OGGETTO: Proposta di P.U.A. dell'Area TU32\* in località Uopini di cui all'art. 31 delle N.T.A. del R.U.- Integrazioni e chiarimenti.

Con riferimento alla P.E. 612-PA/2022 e più specificatamente al punto:

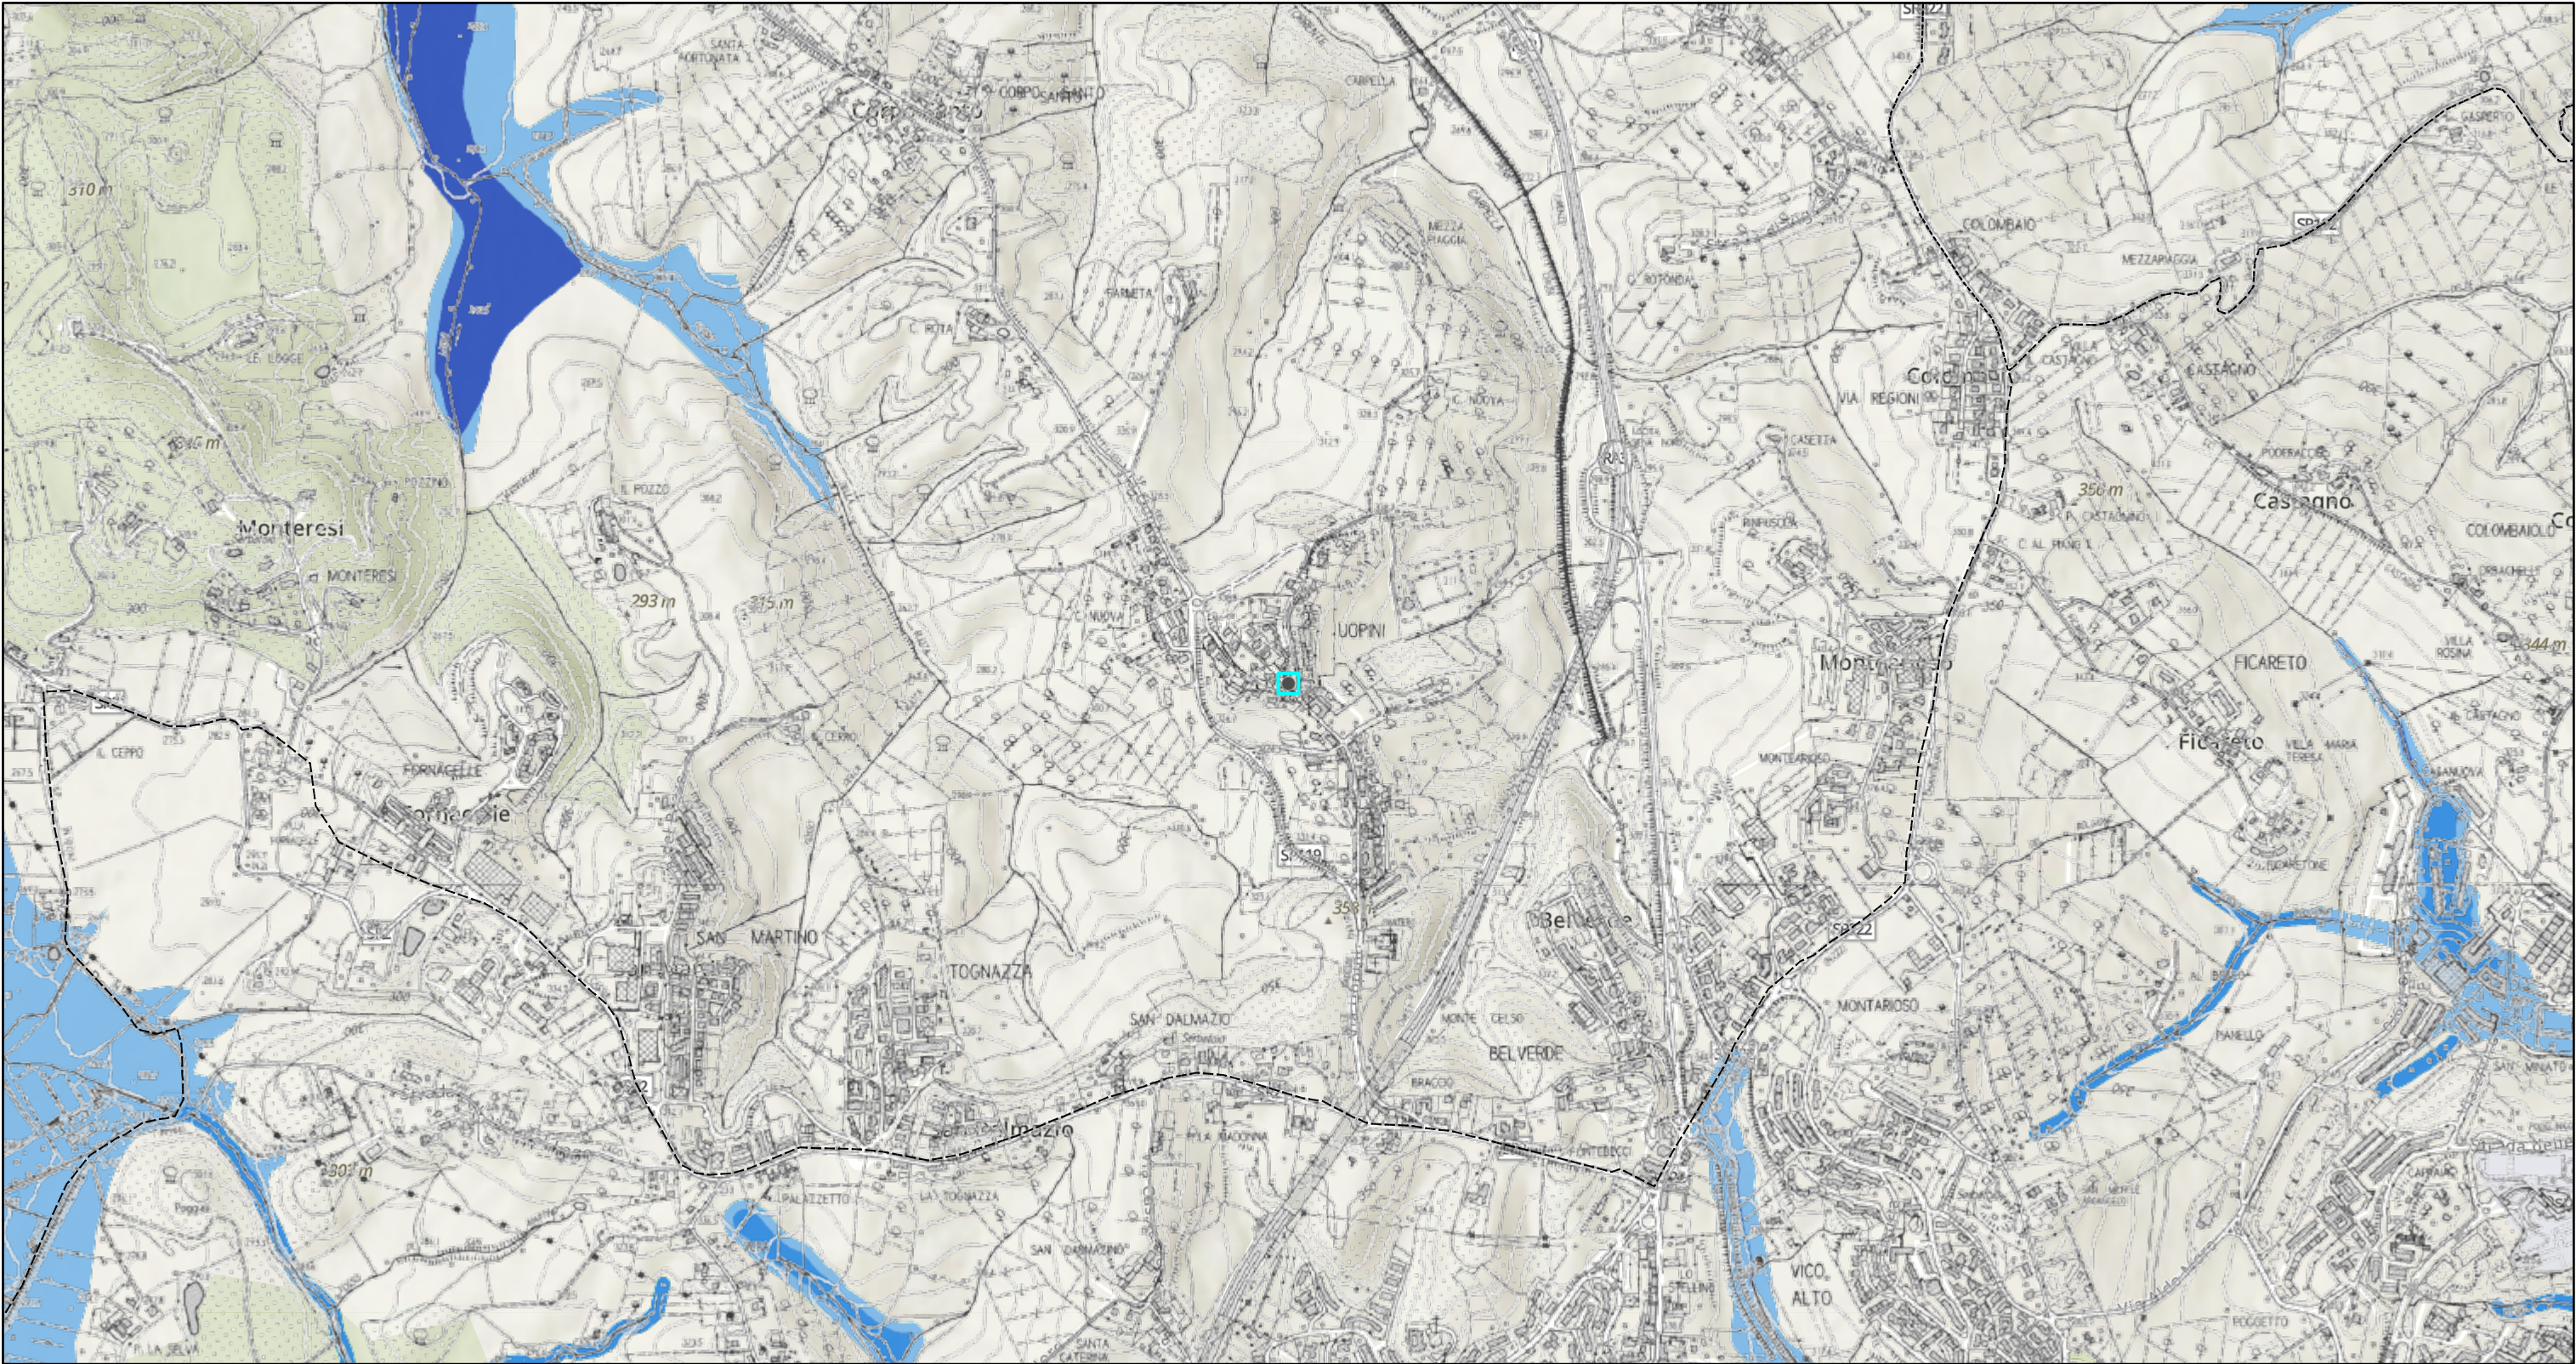
1. Con riferimento al PGRA (Piano Gestione Rischio Alluvioni), si segnala in particolare che l'area in oggetto non ricade tra le aree a pericolosità da alluvione (Cfr Tav.1). Con riferimento al PSRI (Piano Stralcio per la riduzione del Rischio Idraulico), si segnala in particolare che l'area in oggetto non ricade tra le aree interessate da interventi (Cfr Tav.2).

Ai fini della tutela idrogeologica/idraulica del territorio, rispetto al PGRA e al PSRI è verificata la coerenza delle nuove previsioni e dei contenuti del PA con la vigente disciplina.

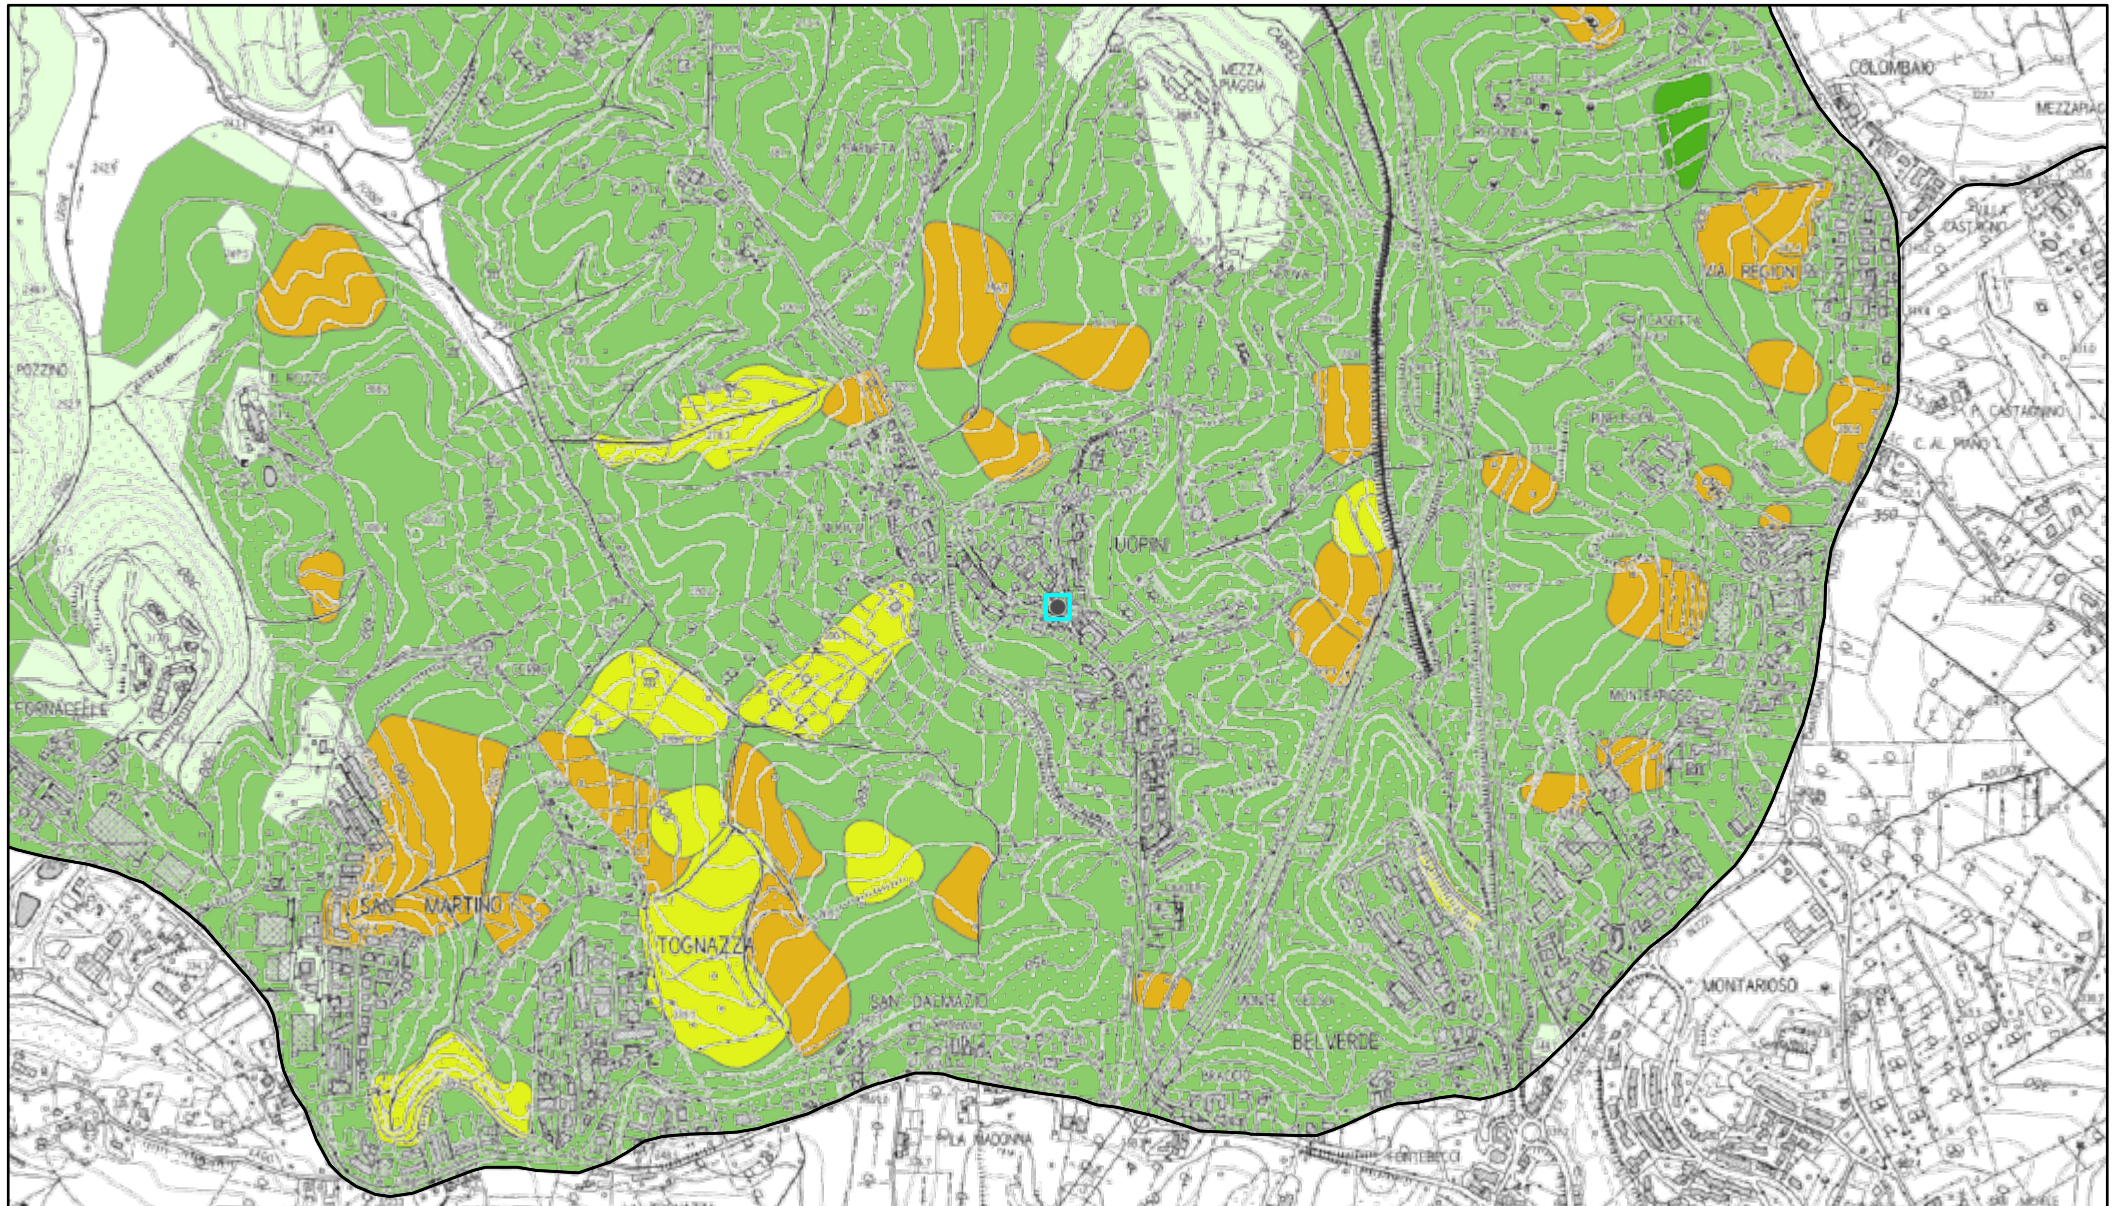
2. Con riferimento al PAI (Piano di Bacino, Stralcio Assetto Idrogeologico), sia vigente di cui alla DPCM 6 maggio 2005, che adottato con DCIP n. 20 del 20 dicembre 2019, si segnala in particolare che l'area in esame ricade, ai sensi dell'articolo 12 del PAI, in area classificata a pericolosità da frana media PF2 (Cfr Tav.3), ove sono consentiti gli interventi previsti dagli strumenti di governo del territorio, purché l'intervento garantisca la sicurezza, non determini condizioni di instabilità e non modifichi negativamente le condizioni ed i processi geomorfologici nell'area e nella zona potenzialmente interessata dall'opera e dalle sue pertinenze.

Ai fini della tutela geomorfologica del territorio, rispetto al PAI ancora vigente e a quello adottato è verificata la coerenza delle nuove previsioni e dei contenuti del PUA con la vigente disciplina.
